7　ボディエレクトリカル

変更項目のみ記載，記載なき項目は，既刊の新型車解説書・整備解説書を参照して下さい。

■ 主要変更点

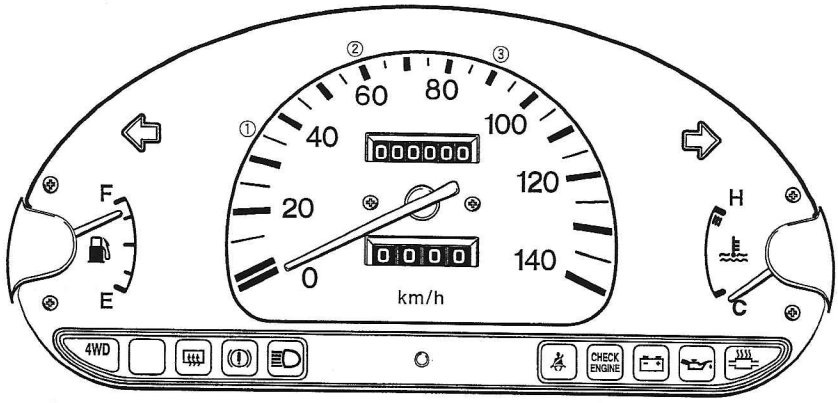
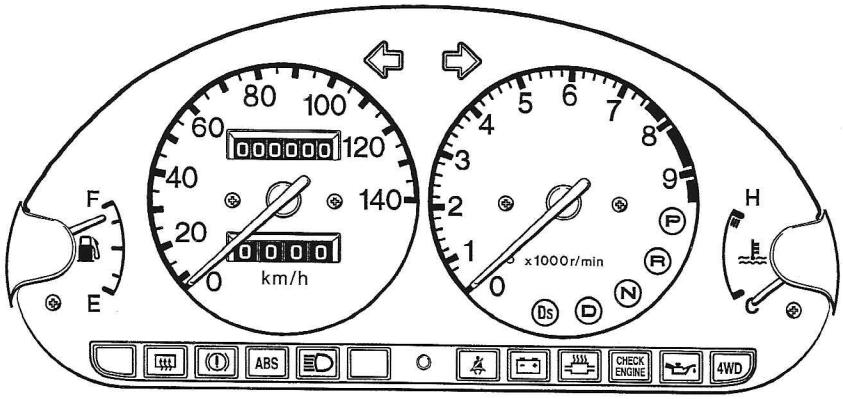
＜変更内容＞

1) 夜間視認性の良いメータデザインに変更した。

- 文字板色，照明色の変更：ビストロNA車以外の全車

変更後	変更前
文字，目盛色	黄	白
スピード地色	黒	黒
地　　色	黒	シルバーグレー
照　明　色	白	緑

- スピードメータ指針色の変更：タコメータ無し全車
  白針→赤針
- ECVT車，3AT車のインジケータの発光色変更
  全ポジション：緑色（P，N背面発光）

〔3〕 フロントコンビネーションランプ ■ 概要

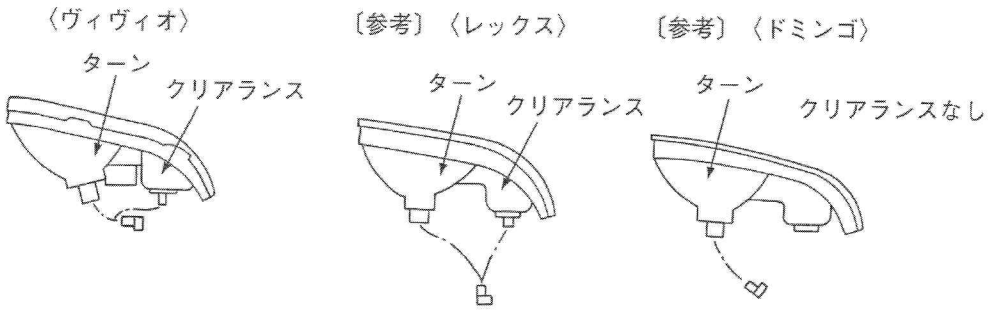
- 外観（レンズ形状）を共用化した。
  クリアランプ有り（対ドミンゴ）
  ターンランプのバルブ取付け角度及びハーネス長さ異なる（対レックス）

- バルブ仕様
  ターン用　12V－21W　　クリアランス用　12V－5W

カセットデッキ一体型ラジオ（フルロジック式）

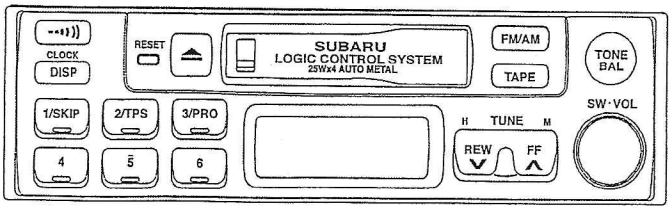
• 新意匠のカセットデッキ一体型ラジオ（フルロジック式）を採用した。（セダンM300-type S，GX-L）

最大出力	25W×4
主な機能	• 時計機能 • AM/FM各6局プリセット • CDプレーヤ対応／インダッシュCDチェンジャー対応

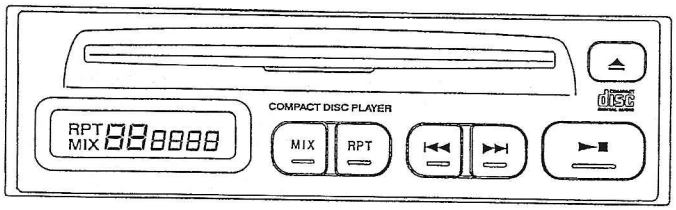
• カセットデッキ一体型ラジオ（標準機）にCDプレーヤを追加した。（M300系）
8cm/12cmCD対応　リピート／ランダムプレイ機能

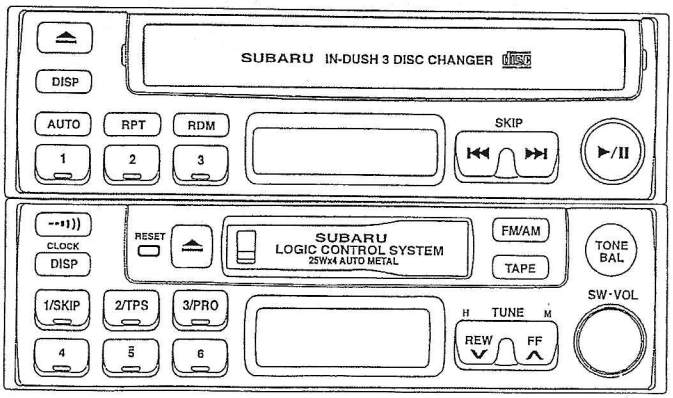
• 3連装インダッシュCDチェンジャーを採用。（セダンM300-type S）

主な機能	• 12cmCD3枚収納カートリッジ付属 • リピート／ランダムプレイ機能

CDプレーヤ内蔵カセットデッキ一体型ラジオ（ADDZEST製）

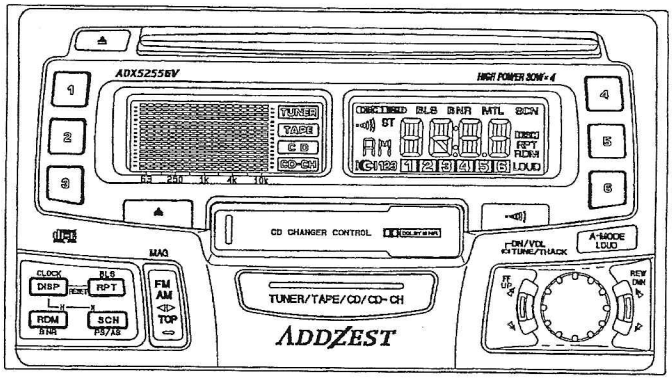
• CDプレーヤ内蔵カセットデッキ一体型ラジオ（ADDZEST製）……セダンM300SC-ECVT車

最大出力	30W×4
主な機能	• 時計機能 • AM/FM各12局プリセット • CDプレーヤ対応 スペクトラムアナライザ
